Verlenen wijzigingsontheffing

Aanvraag wijzigen ontheffing
soortbescherming

Rondweg N346 te Lochem

Verplaatsen vleermuisschermen

Figuur 1: Overzicht van te kappen bomen en te plaatsen schermen als vervangend geleidendelement, zoals opgenomen in oorspronkelijke ontheffing uit 2018 (tijdelijke mitigerende maatregelen).

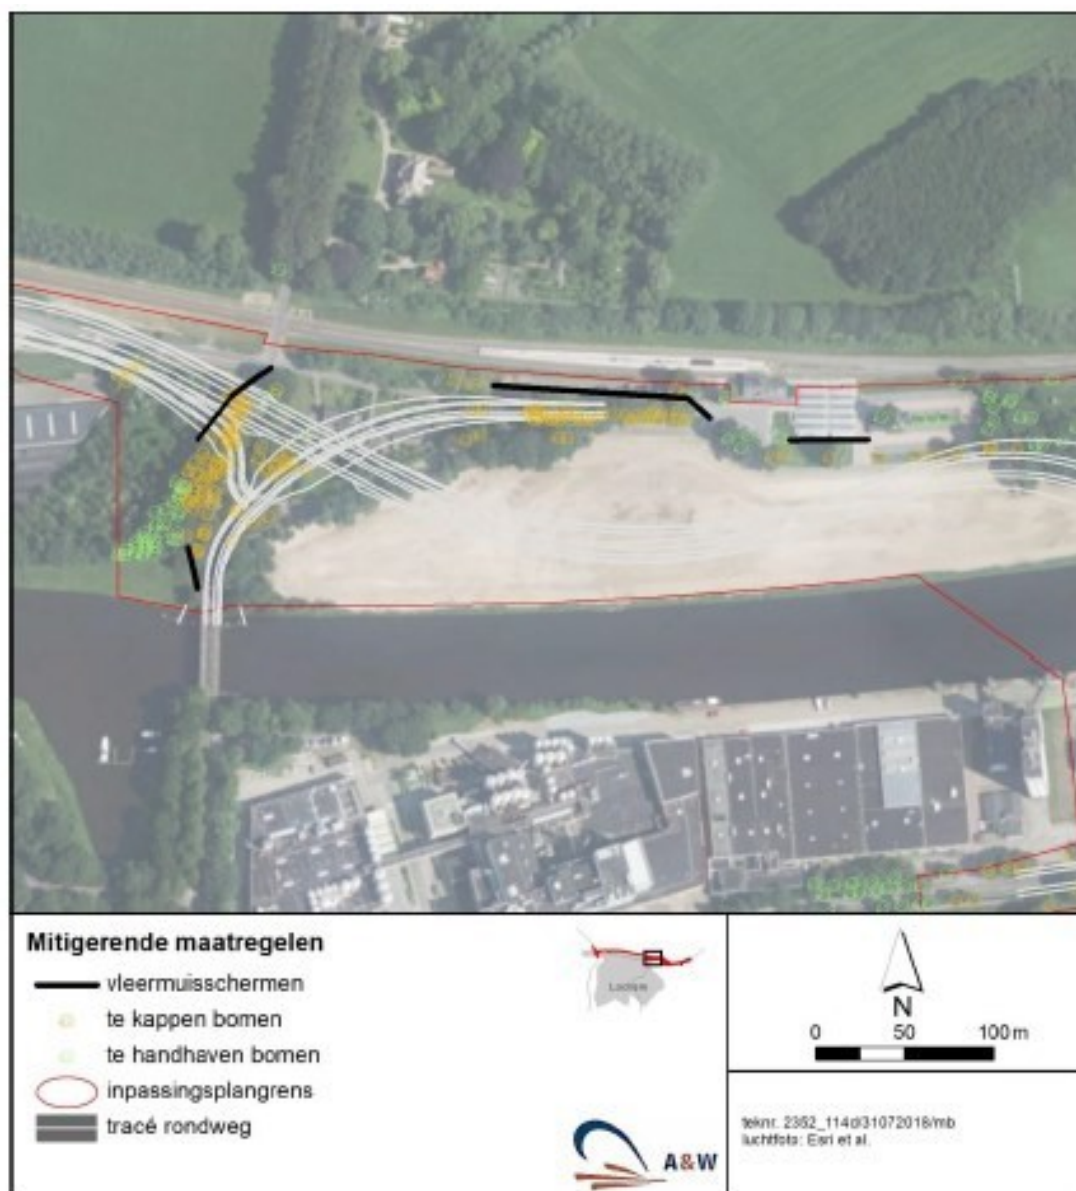
- Toestemming om de huidige schermen maximaal tweemaal te verplaatsen vóórdat de werkzaamheden afgerond zijn en er permanente mitigerende maatregelen getroffen zijn;

Figuur 5: Ligging van het herplaatsingsgebied van de vleermuisschermen (gebied binnen de blauwe stippellijnen) en de in stand te houden vliegroutes. De schermen dienen zodanig geplaatst te worden dat er te allen tijde een functionele verbinding in stand blijft.

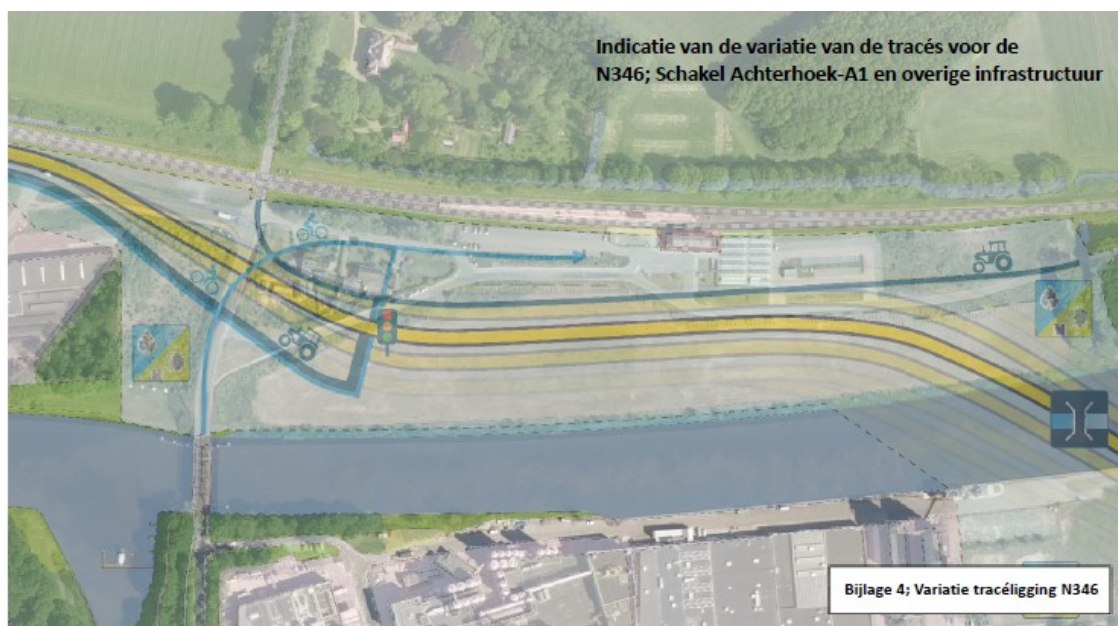
- Dat de schermen ten hoogste tweemaal verplaatst mogen worden, binnen de geldigheidsduur van dit wijzigingsbesluit;
 - Dat de verplaatsingen enkel mogen plaatsvinden buiten de actieve periode van vleermuizen (globaal 1 november-1 april);
 - Dat de verplaatsingen plaatsvinden binnen de aangegeven contouren van figuur 5 in Bijlage 2;
 - Dat de functionaliteit en kwaliteit van de verbinding niet aangetast mag worden als gevolg van de verplaatsingen;
 - Dat het EWP aangevuld wordt met een werkwijze en voorwaarden ten aanzien van de verplaatsingswerkzaamheden;
 - Dat de voorgenomen inzet van de vleermuisdeskundige aangevuld wordt met begeleiding van de verplaatsingswerkzaamheden.
